大型空港作業車の排出ガス発散防止装置のリコールについて

リコール届出番号2613

平成22年9月28日、UDトラックス株式会社は下記のリコールを国土交通大臣に届け出しました。

改善箇所説明図

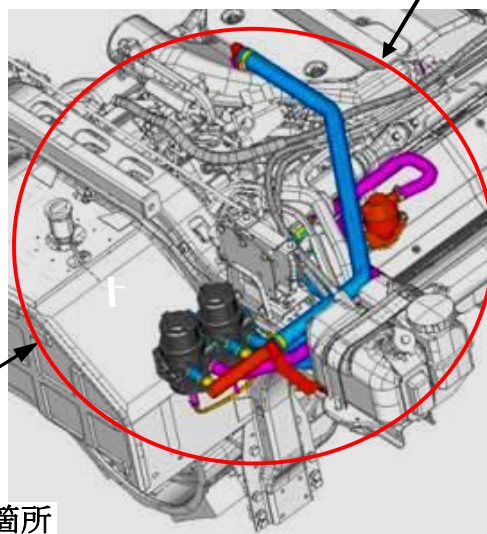
基準不適合発生箇所

原動機において、ブローバイ・ガス還元装置が装着されていないため、道路運送車両の保安基準に適合しない。

改善の内容

全車両、ブローバイ・ガス還元装置を装着する。
